TECHNICAL SERVICE BULLETIN

Technical Service Bulletin: 51-1576

Forest River is alerting you to an issue involving certain 2022-2023 Georgetown, FR3, Coachmen Encore, Mirada, and Pursuit Class A Motorhome recreational vehicles. Please see the information below which describes the issue and provides you with details on the steps you should take to have your vehicle repaired.

JACK INSPECTION, REMOVAL AND REPLACEMENT (IF NEEDED) FOR 8K JACKS ON MOTORIZED UNITS

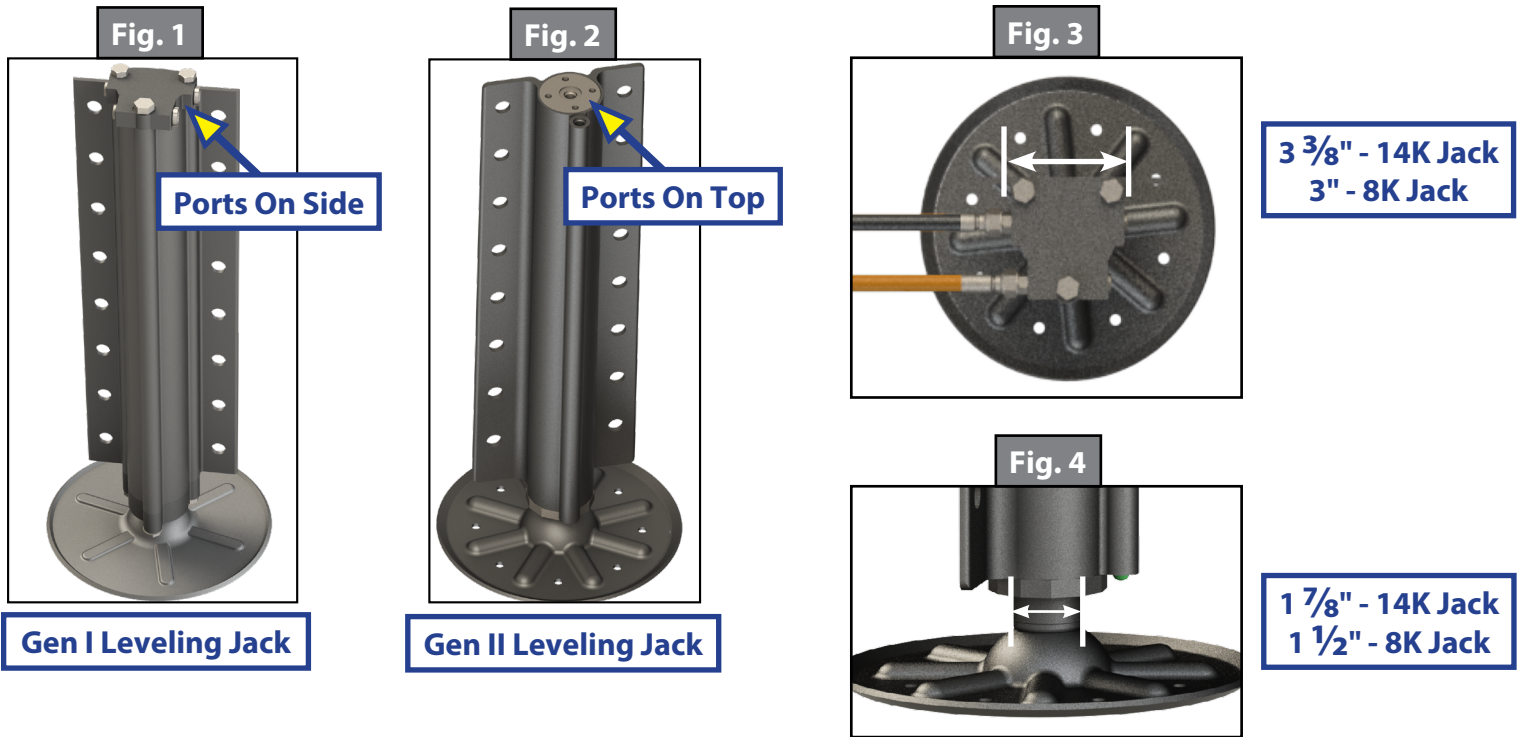
- Inspect the unit's 8K jacks to determine if they are Gen I or Gen II jacks. Gen I jacks have ports on the side (Fig. 1) and Gen II jacks have ports on the top (Fig. 2).

NOTE: If it is determined that the unit has Gen II jacks, then no replacement per this TSB is required. If unit has Gen I jacks, proceed with inspection.
- If the unit has 14K jacks, they do not need to be inspected or replaced. The 14K jacks, which are typically located in the rear of the unit, can be identified in two ways:
 - By measuring across the top cap of the jack from side to side. A 14K jack should measure 3 3/8" while an 8K measures 3" (Fig. 3).
 - By measuring the diameter of the rod that the footpad is attached to. A 14K jack should measure 1 7/8" while an 8K measures 1 1/2" (Fig. 4).

Fig. 5

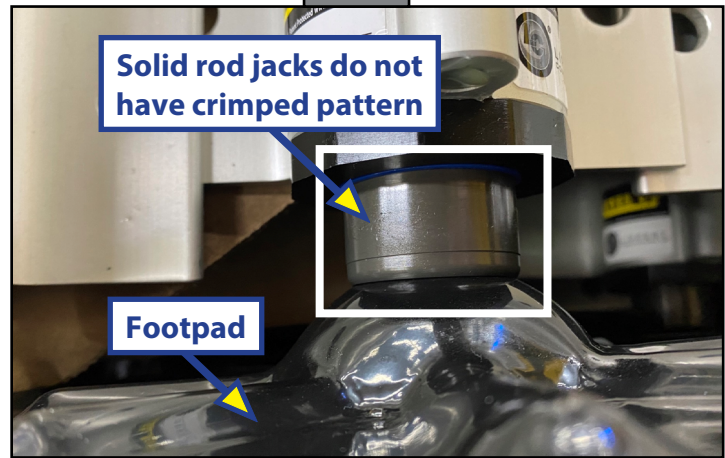
3. If the unit has 8K Gen I jacks, the ONLY Gen I jacks involved in this TSB document have a crimped pattern which indicates a hollow rod (Fig. 5), visible even when the jack is retracted. Solid rod jacks do not have the crimped pattern (Fig. 6), showing a solid smooth edge around the machined end.

NOTE: If it is determined that the unit has Gen I jacks with a solid rod, then no replacement per this TSB is required.

Fig. 7

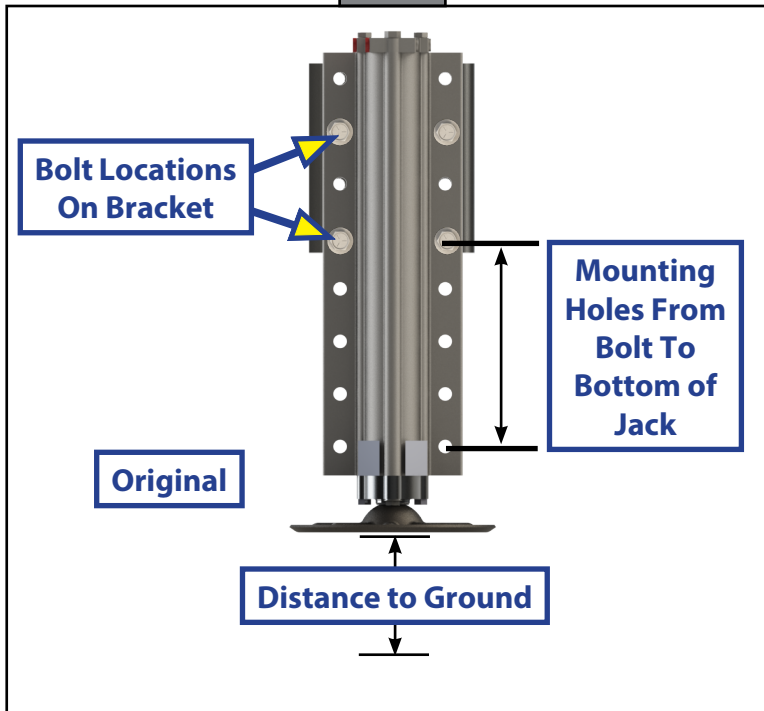
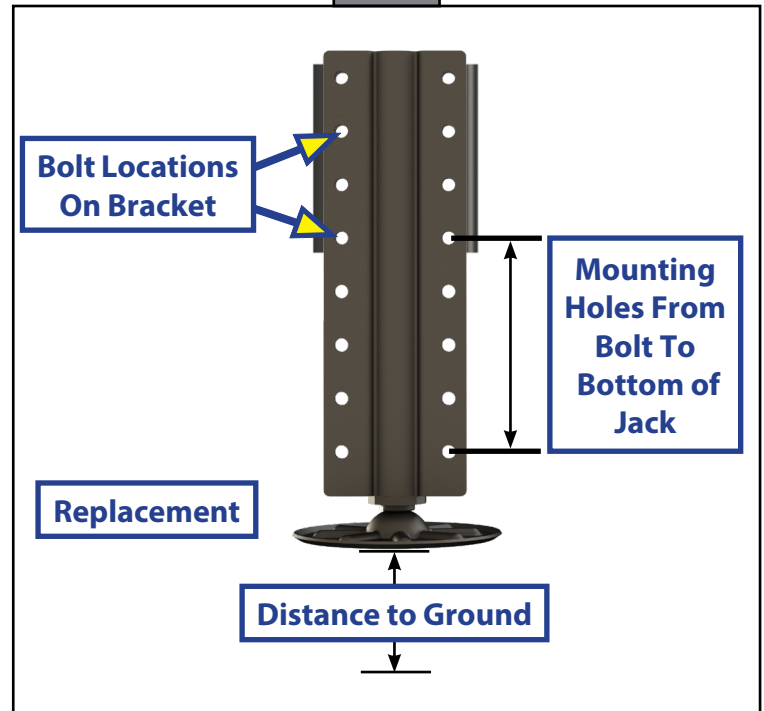
1. Before removing the original jack, note the location of the mounting holes on the jack and the mounting bracket (Fig. 7 or Fig. 8).

2. Measure the distance from the ground to the footpad of the retracted jack (Fig. 5 or Fig. 6).
3. When reinstalling jacks, match the number of mounting holes from the first bolt to the bottom of the jack (Fig. 7 or Fig. 8).
4. When reinstalling jacks, be sure to install bolts in the same location based on the number of mounting holes to the bottom of jack.
5. Once installation of the Gen II jack has been completed, measure the distance from the footpad to the ground to verify installation is correct.

Replace 8K Hollow Leg Jacks

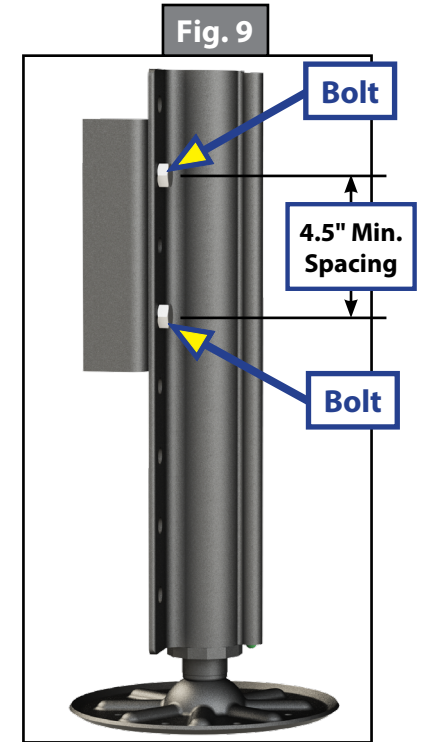
1. Remove hoses from the 8K jacks on the unit.
2. Follow procedures outlined in the Replacement Jack Location section, and then unbolt and remove existing leveling jacks (Fig. 7).
3. Match the number of mounting holes from the first bolt to the bottom of the jack and then bolt the new Gen II jacks (Fig. 8) to the mounting brackets.
 - A. Upper and lowermost bolts are vertically spaced with a minimum of two-hole patterns spaced 4.5" apart (Fig. 9) and tightened. Torque to 90 ft-lbs for a lubricated bolt or torque to 120 ft-lbs for dry bolt. A spacing of three-hole patterns (6.75") is recommended where possible.
4. Measure the distance from the footpad to the ground to verify installation is correct.
5. Connect the hoses to the new 8K Gen II jacks.

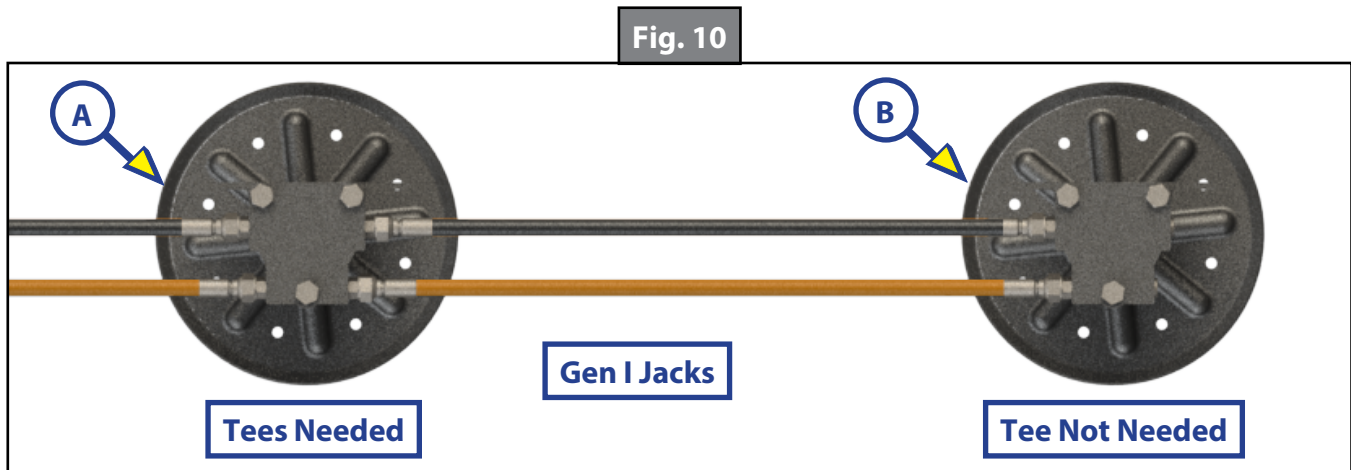
- A. If the Gen I jack has two black extend hoses and two orange retract hoses (Fig. 10A), an O-ring face tee fitting (Fig.11) must be used to connect the hoses to the single extend and retract hoses on the Gen II jack (Fig. 11).
- B. If the Gen I jack has only one black extend hose and one orange retract hose (Fig. 10B), a 90-degree O-ring face elbow fitting (Fig. 11) will be needed to connect the single black and orange hoses to the Gen II jack (Fig. 11).

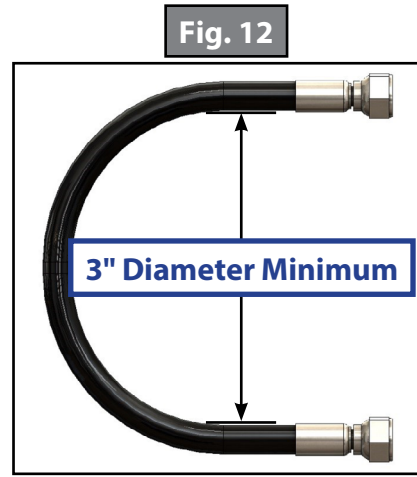
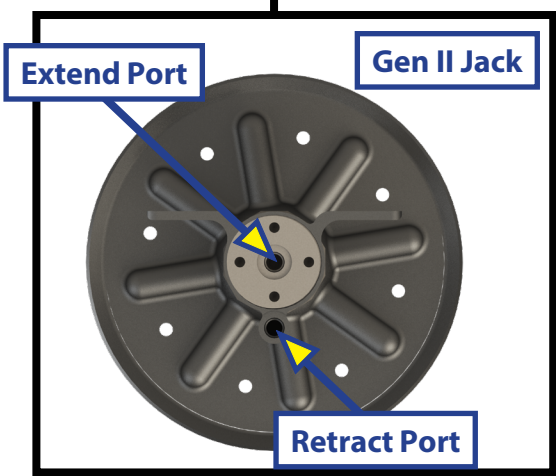
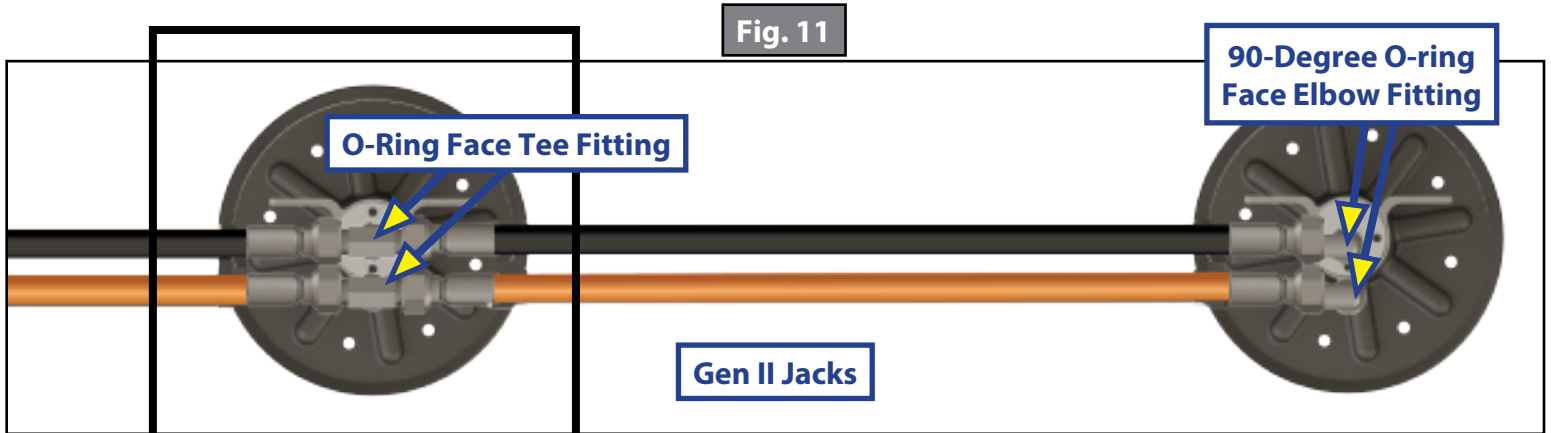
NOTE: If hoses need to be replaced, measure and make the hydraulic hoses. Always follow the manufacturer's specifications for the correct minimum bend radius throughout the entirety of the hose route. Use gauges to verify areas with questionably tight bends. Fitting orientation can be adjusted to achieve this in some applications. The correct bend radius is shown in Fig. 8.

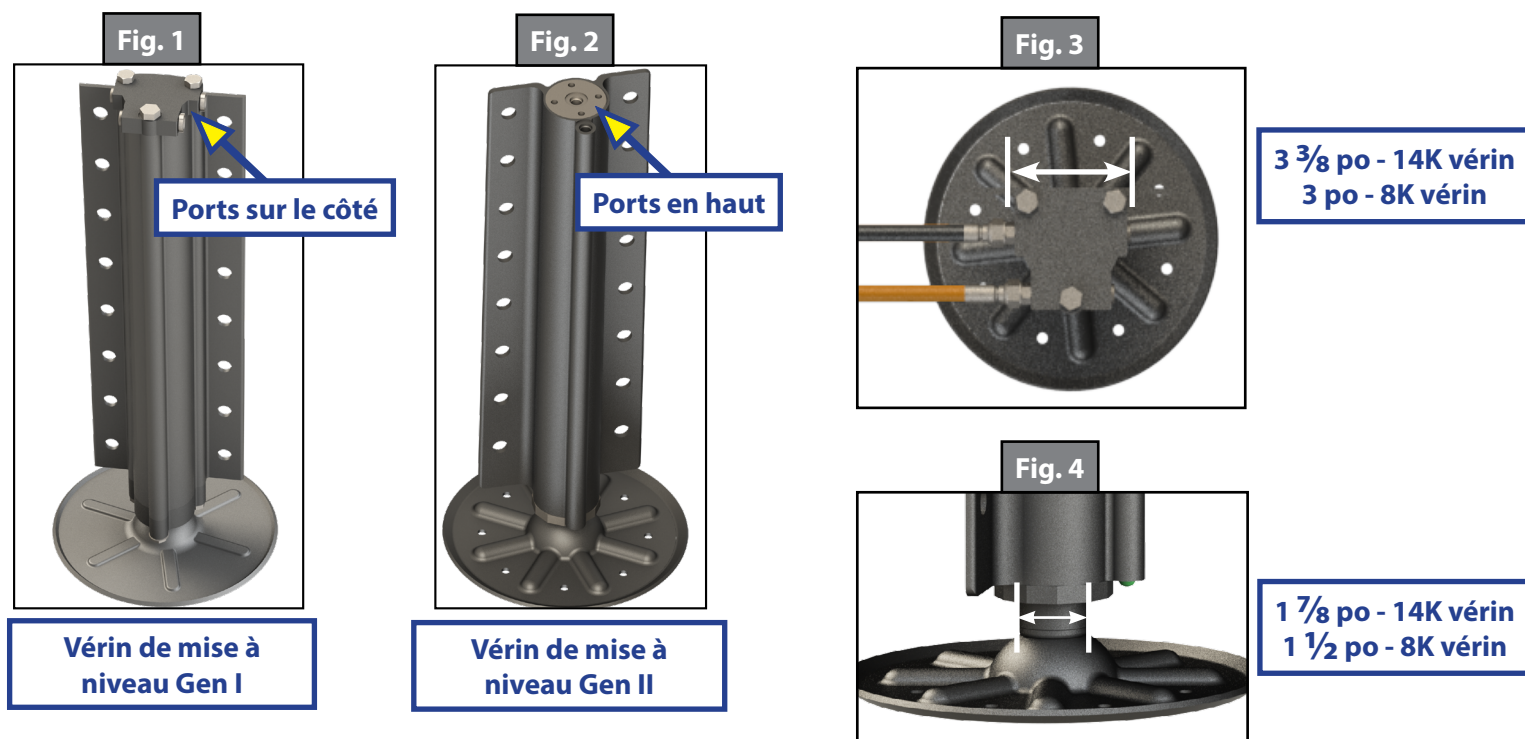
- Inspectez les prises 8K de l'unité pour déterminer s'il s'agit de prises Gen I ou Gen II. Les prises de la Gen I ont des orifices sur le côté (Fig. 1) et celles de la Gen II ont des orifices sur le dessus (Fig. 2).

REMARQUE : S'il est déterminé que l'unité a des prises Gen II, alors aucun remplacement selon ce TSB n'est requis. Si l'appareil est équipé de prises Gen I, procéder à l'inspection.

Fig. 7

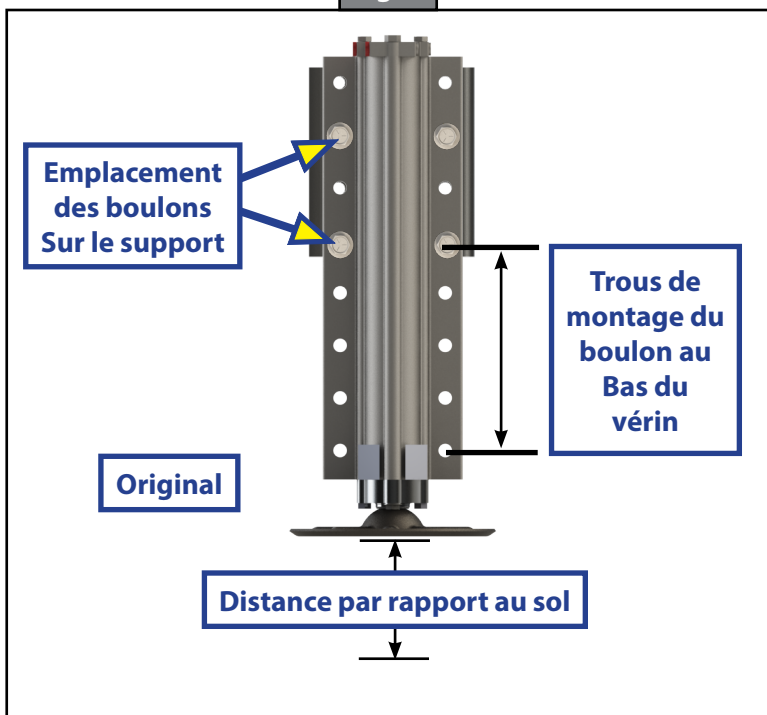
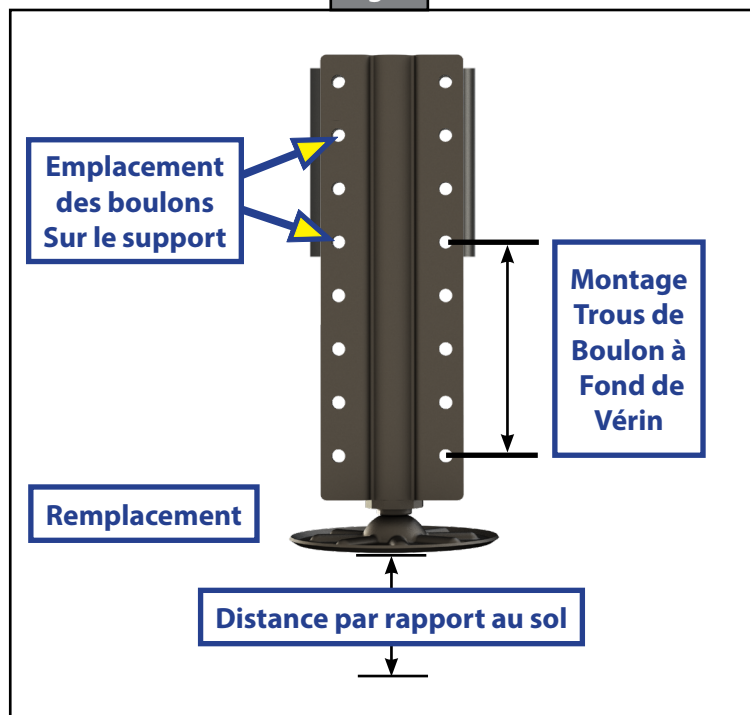
1. Avant de retirer le vérin d'origine, notez l'emplacement des trous de montage sur le vérin et le support de montage (Fig. 7 ou Fig. 8).

2. Mesurez la distance entre le sol et le pied du vérin rétracté (Fig. 5 ou Fig. 6).
3. Lors de la réinstallation des vérins, faites correspondre le nombre de trous de montage entre le premier boulon et le bas du vérin (Fig. 7 ou Fig. 8).
4. Lors de la réinstallation des vérins, veillez à installer les boulons au même endroit, en fonction du nombre de trous de montage au bas du vérin.
5. Une fois l'installation du vérin Gen II terminée, mesurez la distance entre le cale-pied et le sol pour vérifier que l'installation est correcte.

Remplacer Les Vérins À Pattes Creuses 8K

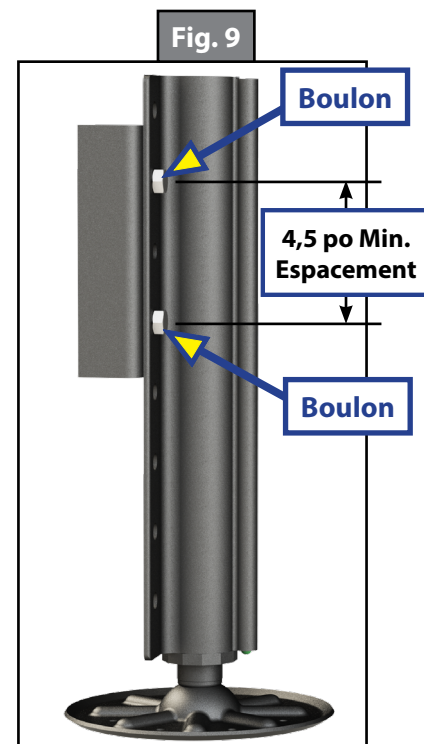
1. Retirez les tuyaux des prises 8K de l'unité.
2. Suivez les procédures décrites dans la section Emplacement des vérins de remplacement, puis déboulonnez et retirez les vérins de mise à niveau existants (Fig. 7).
3. Faites correspondre le nombre de trous de montage entre le premier boulon et le bas du vérin, puis vissez les nouveaux vérins Gen II (Fig. 8) sur les supports de montage.
 - A. Les boulons supérieurs et inférieurs sont espacés verticalement avec un minimum de deux trous espacés de 4,5 po (Fig. 9) et serrés. Serrez à 90 pi-lb pour un boulon lubrifié ou à 120 pi-lb pour un boulon sec. Un espacement de trois motifs de trous (6,75 po) est recommandé lorsque cela est possible.
4. Mesurez la distance entre le repose-pied et le sol pour vérifier que l'installation est correcte.
5. Connectez les tuyaux aux nouvelles prises 8 K Gen II.

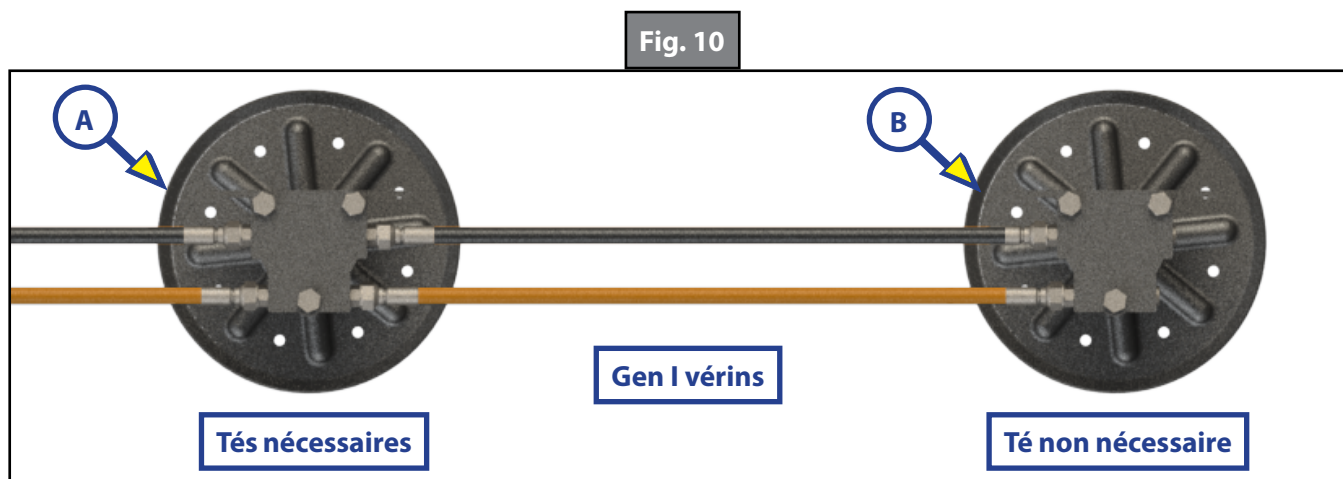
- A. Si le vérin Gen I est équipé de deux tuyaux d'extension orange et de deux tuyaux de rétraction noirs (Fig. 10A), un raccord en T à joint torique (Fig. 11) doit être utilisé pour connecter les tuyaux aux tuyaux d'extension et de rétraction uniques du vérin Gen II (Fig. 11).
- B. Si le vérin Gen I n'est équipé que d'un tuyau d'extension orange et d'un tuyau de rétraction noir (Fig. 10B), un raccord coudé à 90 degrés à joint torique (Fig. 11) sera nécessaire pour connecter les tuyaux noir et orange au vérin Gen II (Fig. 11).

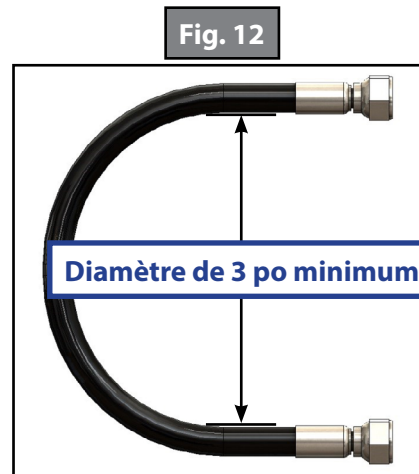
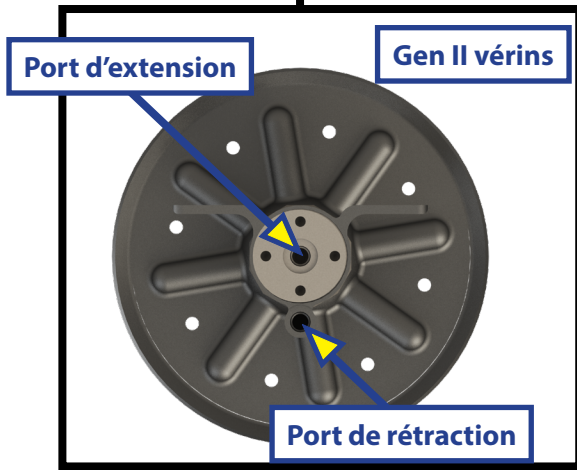
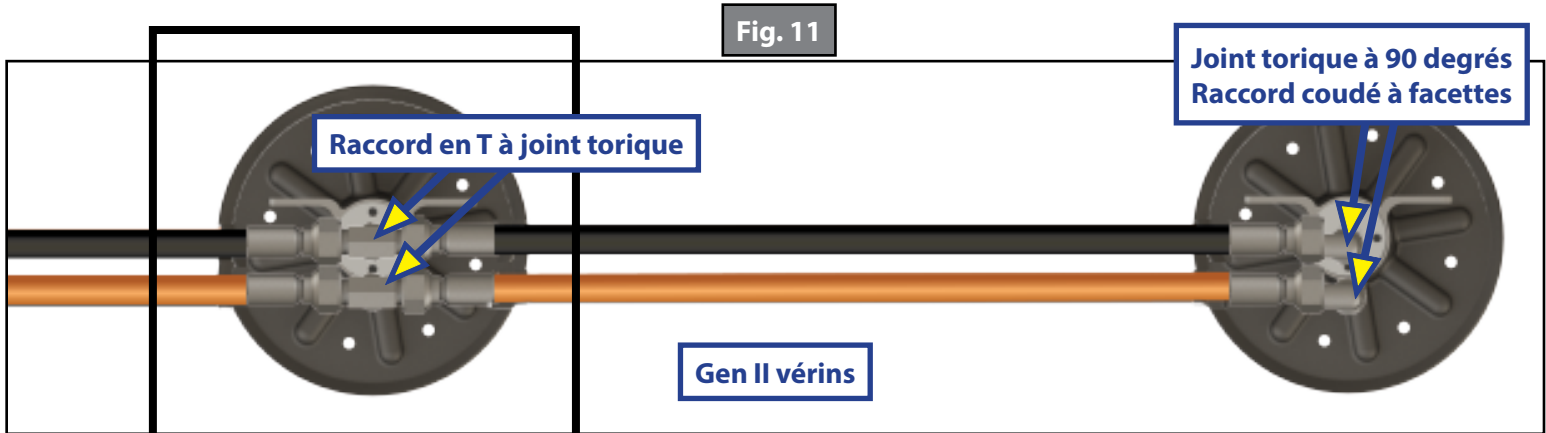
REMARQUE : Si les flexibles doivent être remplacés, mesurez et fabriquez les flexibles hydrauliques. Respectez toujours les spécifications du fabricant pour le rayon de courbure minimum correct sur l'ensemble du parcours du tuyau. Utilisez des jauges pour vérifier les zones où les coudes sont douteux. L'orientation du raccord peut être ajustée pour atteindre cet objectif dans certaines applications. Le rayon de courbure correct est indiqué à la figure 8.
